**AVIS RELATIF À LA PROTECTION
CONTRE LES EVENTUELS EFFETS NOCIFS ET NUISANCES
PROVOQUÉS PAR LES RAYONNEMENTS NON IONISANTS
GÉNÉRÉS PAR DES ANTENNES ÉMETTRICES STATIONNAIRES**

Commune : THEUX - Exploitant : ORANGE

Référence exploitant : 315L1_5/ 30628L1_5/ 40628L1_5/ 50628L1_5

Rapport n° 1069 / 2024

Figure 1 : Vue en plan des lieux de séjour et des points de contrôle

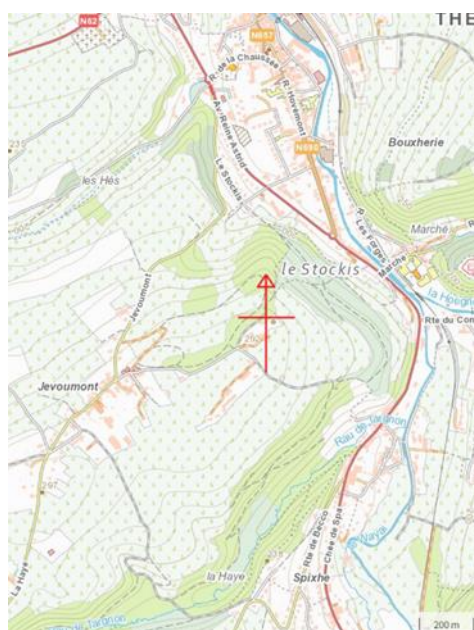
Les fréquences d'émission, la puissance rayonnée par chacune des antennes et leur gain permettent de déterminer le rayon de la zone à analyser. Tout dépassement de la limite par installation est exclu en dehors de cette zone. Le tableau 2 reprend les 35 LS² pour lesquels l'indice d'exposition est le plus élevé. Les différentes colonnes indiquent :

- le numéro du point de contrôle repris sur un des plans de la figure 1;
- le numéro du LS dans lequel se trouve le point de contrôle de la 1^{ère} colonne ;
- l'atténuation d'obstacle prise en compte pour le calcul de l'indice d'exposition dans le LS ;
- le résultat du calcul de l'indice d'exposition.

En ce qui concerne les antennes de l'installation mentionnées dans le tableau 1, la distance maximale à laquelle la limite pourrait être atteinte, à l'extérieur, est égale à 78,8 m. S'il n'y a pas de LS à une distance inférieure, les antennes respectent forcément la limite d'immission.

Dans le cas des LS situés à l'intérieur des bâtiments, une atténuation d'obstacle est prise en compte et il en résulte que la distance maximale à laquelle la limite pourrait être atteinte se réduit à 55,8 m.

Figure 2 : Vue en plan des installations d’antennes dans un rayon de 300 mètres autour de l’installation faisant l’objet de la demande d’avis

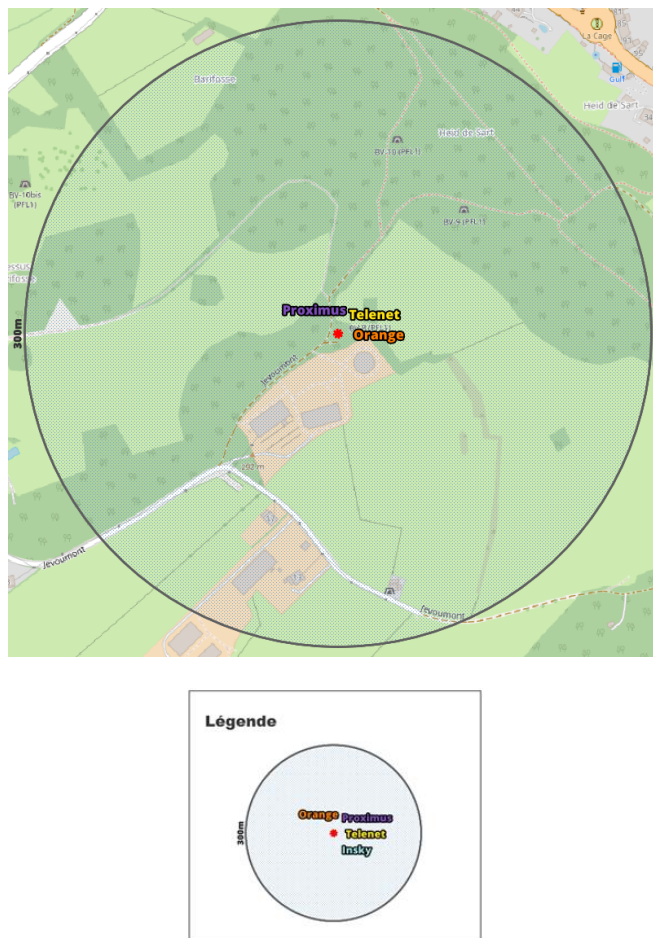
Le plan en projection verticale de la figure 2 indique la localisation des installations d'antennes émettrices stationnaires visées par le décret et situées dans un rayon de 300 mètres autour de l'installation référencée dans le paragraphe 2 et localisée au centre du cercle. Les données de localisation de ces antennes et les avis correspondant sont accessibles via le cadastre en ligne des antennes émettrices stationnaires⁶. Les installations prises en compte dans l'évaluation du respect de la limite cumulative sont les installations d'antennes émettrices déclarées en service par l'exploitant à la date du présent avis, à l'exception de l'installation référencée dans le paragraphe 2 et éventuellement d'autres installations ayant fait l'objet d'une demande d'avis à la même date et qui sont situées à l'intérieur de la zone de 300 mètres de rayon.

- il y a au plus 4 installations d'antennes émettrices stationnaires présentes dans la zone d'évaluation de 300 mètres de rayon représentée dans la figure 2, y inclus l'installation référencée dans le paragraphe 2 : la limite cumulative définie à l'article 4, §2 du décret est nécessairement respectée dans les lieux de séjour à l'intérieur de la zone d'évaluation de 300 mètres de rayon ;

- il y a exactement 5 installations d'antennes émettrices stationnaires présentes dans la zone d'évaluation de 300 mètres de rayon représentée dans la figure 2, y inclus l'installation référencée dans le paragraphe 2 et il existe, pour 3 ou 4 de ces installations, un avis attestant le respect de la limite abrogée de 3 V/m : la limite cumulative définie à l'article 4, §2 du décret est nécessairement respectée dans les lieux de séjour à l'intérieur de la zone d'évaluation de 300 mètres de rayon ;

- dans tous les autres cas, il a été vérifié que la limite cumulative définie à l'article 4, §2 du décret n'est pas dépassée dans les lieux de séjour sur base du nombre d'installations localisées dans la zone d'évaluation de 300 mètres de rayon représentée dans la figure 2, de leur localisation ainsi que des données inscrites dans la figure 1 et au paragraphe 4 du présent avis et dans les avis attestant le respect de la limite par installation ou de la limite abrogée de 3 V/m relatifs aux autres installations reprises dans la figure 2.

Compte tenu des considérations ci-dessus, il apparaît que l'intensité du rayonnement électromagnétique généré, dans les lieux de séjour situés dans un rayon de 300 mètres autour de l'installation référencée dans le paragraphe 2, par l'ensemble des antennes émettrices stationnaires de l'ensemble des exploitants du même site d'antennes émettrices stationnaires respecte la limite fixée à l'article 4, § 2 du décret.
